**Baumaßnahme: Haus 46 - Neubau Zentrum für Seelische Gesundheit (ZfSG)**  
**Leistung: Los 4210 - Küche zentrale Speiseversorgung**  
**Vergabenummer: H46/Los4210/2024**

Zeichnungen

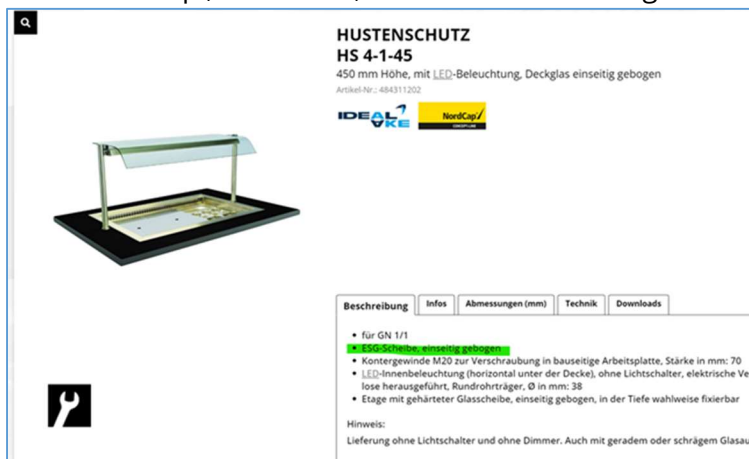
„Gibt es für das LV eine Zeichnung? In dem LV wird die Frontverkleidung unter den Punkten OF01+OF02 beschrieben. Im weiteren Verlauf wird auf eine Oberfläche und Farbtonbeschreibung OG1 verwiesen. Was ist bei der Kalkulation zu verwenden bzw. wo befindet in dem LV die Farbtonbeschreibung OG1?“

Die Zeichnungen wurden bereits in der Bieterinformation I veröffentlicht.
